改善箇所説明図

基準不適合発生箇所

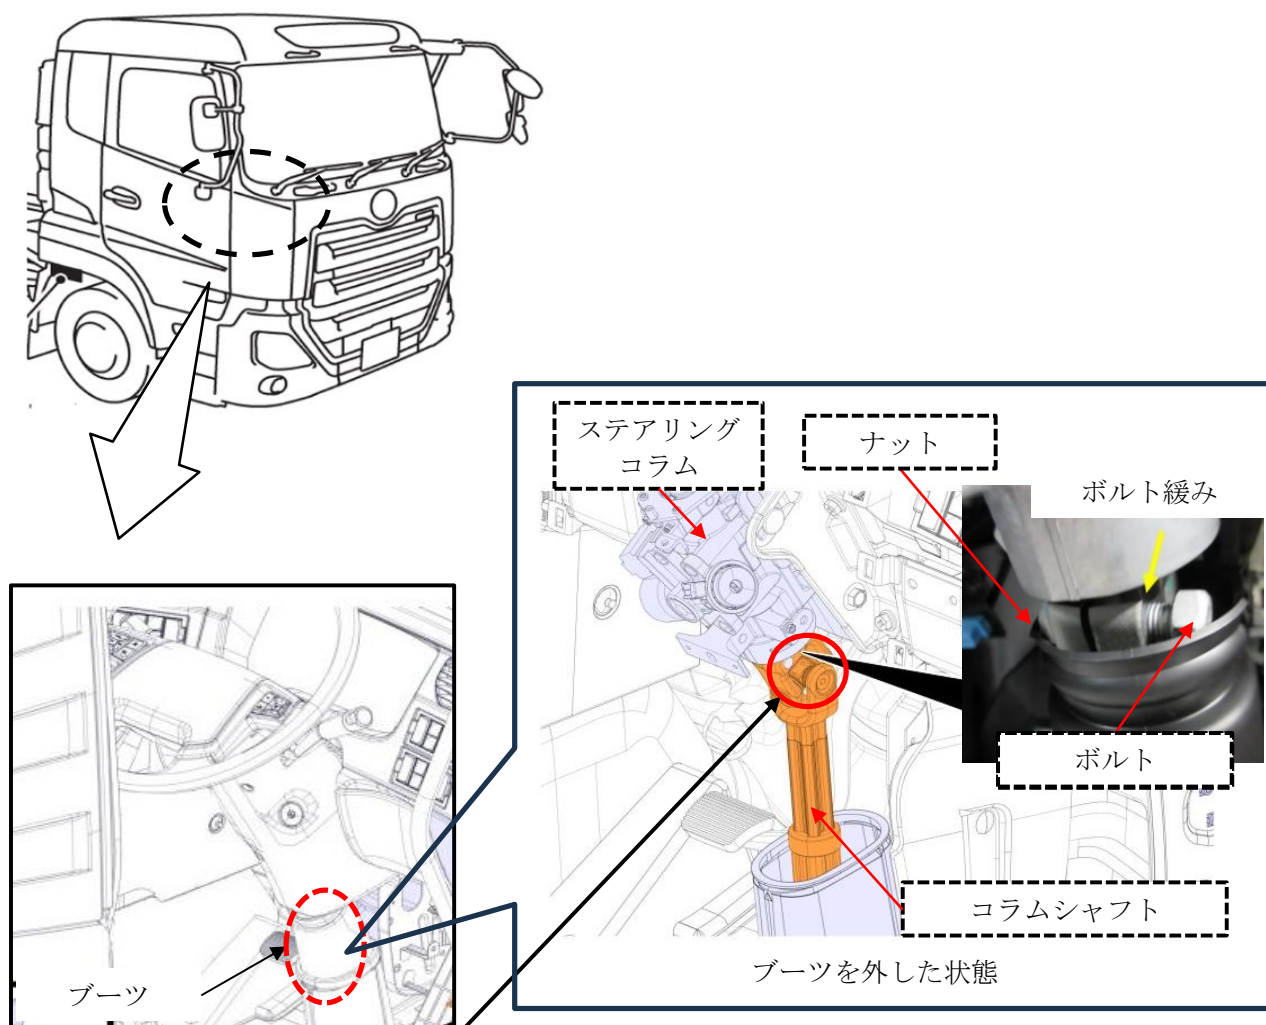
電子制御ステアリング（UDAS）装備車において、ステアリングコラムシャフトの嵌合部を締結するボルトの締め付け作業指示、及び検査システムの設定が不適切なため、当該ボルトが規定トルクで締め付けられていないものがある。そのため、ステアリング操作でボルトが緩み、異音が発生し、そのままの状態で使用を続けると、コラムシャフトの嵌合部が摩耗し、据え切り等のハンドル操作時に嵌合の凹凸がずれて、ハンドルの操作性に影響を及ぼすおそれがある。

全車両、コラムシャフトのボルトとナットを点検する。緩みが確認された場合は、ステアリングコラムとコラムシャフトおよびボルト／ナットを新品に交換し、規定トルクで締め付けをする。

識別：電動ステアリングモータカバーの上辺中央部に黄色ペイントを塗布する。
